ALCALDÍA MAYOR DE BOGOTÁ D.C. Fondo Prevención y Atención Emergencias	CONCEPTO TÉCNICO SOBRE NECESIDAD DE ESTUDIOS DETALLADOS DE AMENAZA Y RIESGO POR FENOMENOS DE REMOCIÓN EN MASA DENTRO DEL TRÁMITE DE LICENCIA URBANÍSTICA	Código:	GPR-FT-10
		Versión:	04
		Fecha de revisión:	21/06/2011

1.1 CONCEPTO TÉCNICO No. CT:	CT-7466
1.2 ÁREA:	Análisis y Mitigación del Riesgo
1.3 COORDINACIÓN:	Estudios y Conceptos Técnico
1.4 REFERENCIA CRUZADA RADICADO FOPAE:	2014ER5861
1.5 RESPUESTA OFICIAL No.	RO-71037

2.1 SOLICITANTE:	Constructora Forteza
2.2 PROYECTO:	Carrera 12 Este # 65-74 Sur
2.3 LOCALIDAD:	4. San Cristóbal
2.4 UPZ:	51. Los Libertadores
2.5 BARRIO O SECTOR CATASTRAL:	Juan Rey
2.6 DIRECCIÓN:	Carrera 12 Este # 65-74 Sur (*)
2.7 CHIP:	AAA0005JKZM (*)
2.8 MANZANA CATASTRAL:	11
2.9 PREDIO CATASTRAL:	93
2.10 ÁREA (Ha):	0.5
2.11 FECHA DE VISITA:	Marzo 27 de 2014

Figura 1. Localización del proyecto ubicado en el predio de la Calle 62 Sur # 141-92 Este en el Plano Normativo de Amenaza por Remoción en Masa del POT (Decreto 190 de 2004), el cual se encuentra en Amenaza Media y Alta.

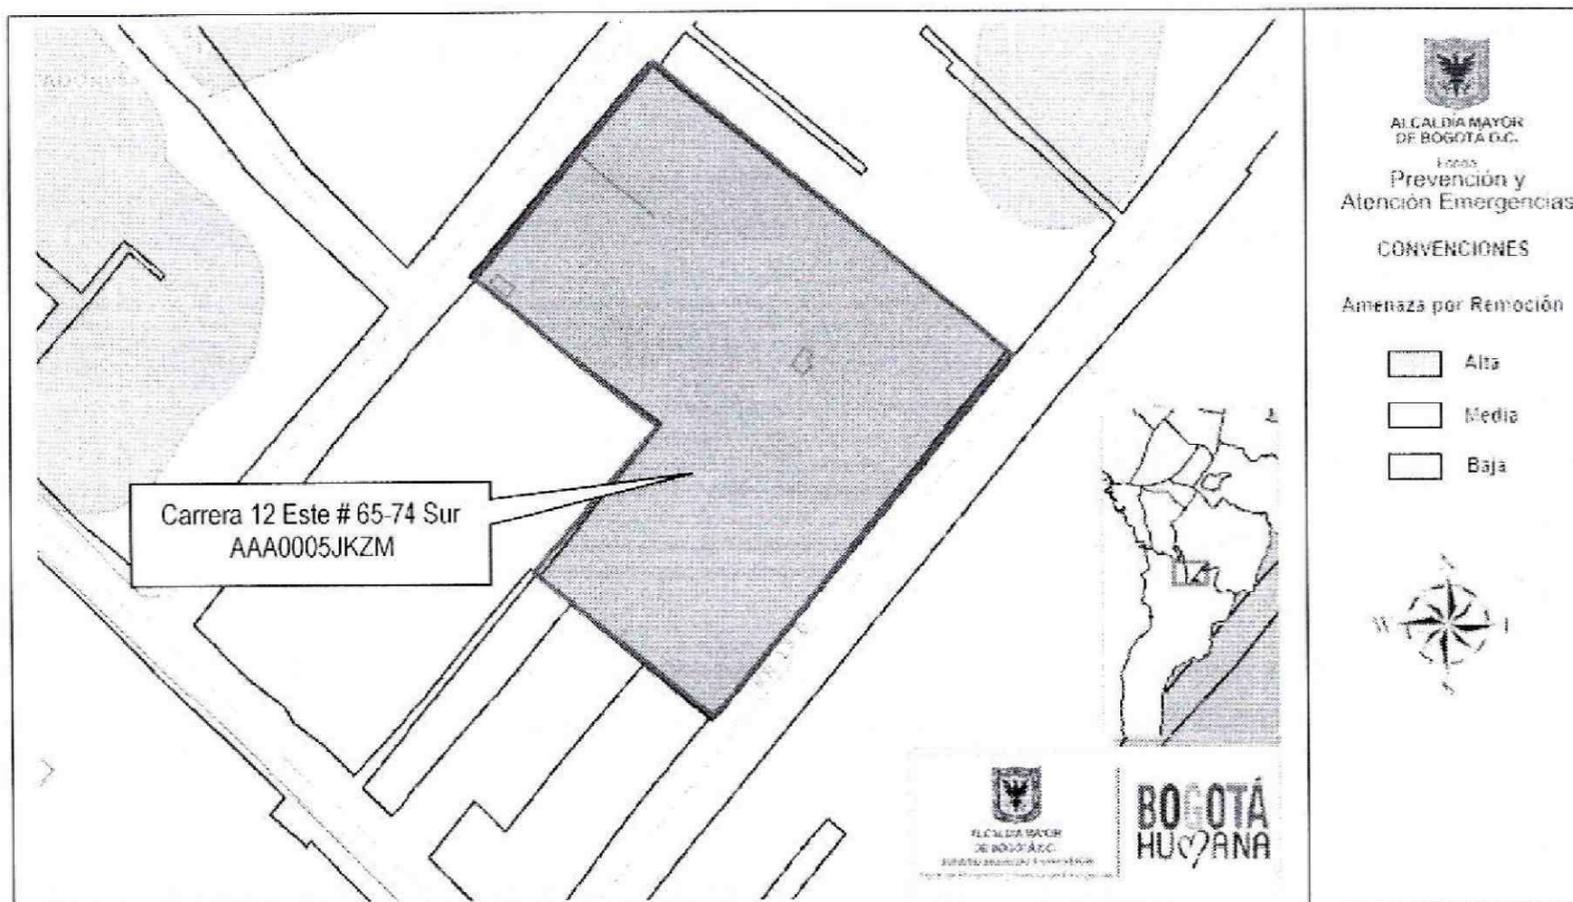
predio de la Carrera 12 Este # 65-74 Sur, Localidad de San Cristóbal, se encuentra en una zona de Amenaza Media por procesos de remoción en masa (Figura 1)

Foto 1. Vista del sector donde se localiza el proyecto de la Carrera 12 Este # 65-74 Sur, Localidad de San Cristóbal.

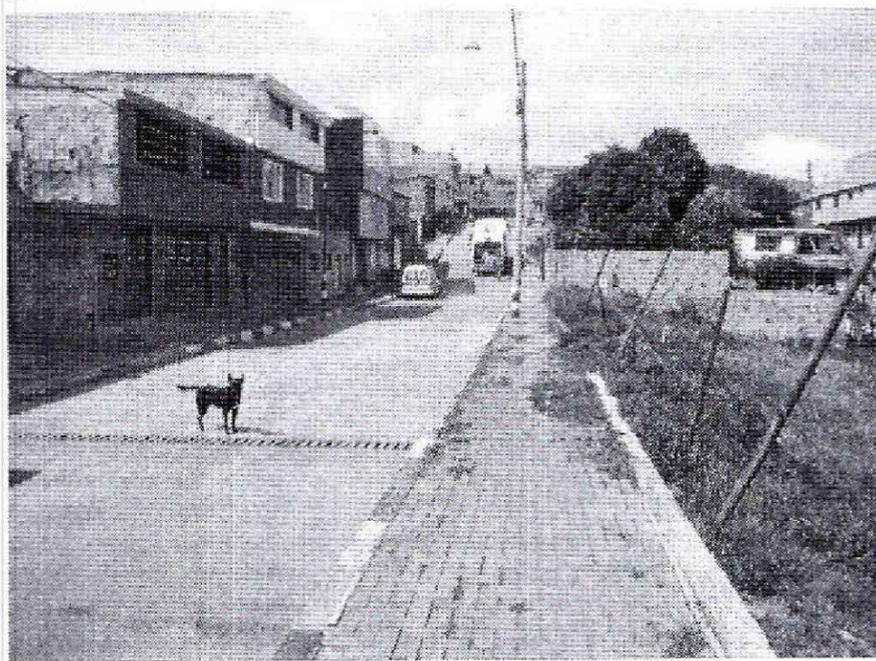
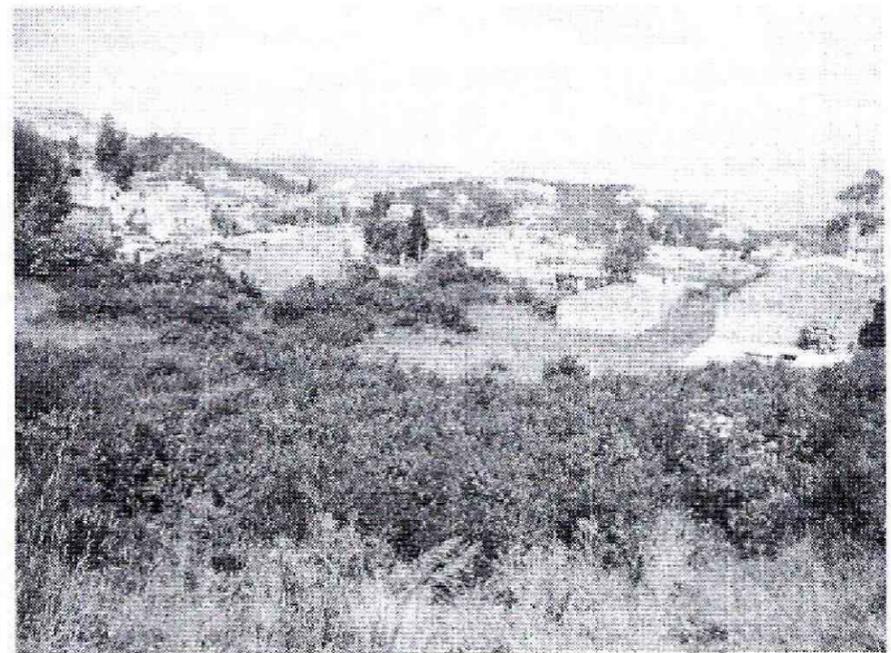
La zona de interés cuenta con un uso de suelo urbano, que corresponde a un sector consolidado con densidad de construcción alta principalmente residencial, en un terreno con pendiente media, contando con vías principales pavimentadas y sistemas de recolección de aguas lluvias y aguas residuales. En el sector se encuentran edificaciones hasta de cuatro (4) niveles de altura, las cuales cuentan con varios sistemas estructurales entre los que se destacan mampostería parcialmente confinada y mampostería simple, en el momento de la verificación técnica adelantada, las edificaciones de la zona no evidenciaban daños o patologías que permitan identificar o definir la presencia de procesos de remoción en masa activos en el área del proyecto (Fotografía 1 y 2).

Teniendo en cuenta que durante la visita técnica se identificaron al interior del predio de la Carrera 12 Este # 65-74 Sur, Localidad de San Cristóbal, algunas edificaciones en proceso de construcción (Fotografías 1 y 2), se recuerda lo siguiente:

Finalmente, y considerando que en la visita de campo efectuada al predio de la Carrera 12 Este # 65-74 Sur, se encontró algunas edificaciones en proceso de construcción; se recomienda a la Alcaldía Local de San Cristóbal, verificar si se ha cometido alguna infracción urbanística para que si es el caso, se adelanten las acciones pertinentes dentro de su competencia como encargada del control urbanístico en su localidad.
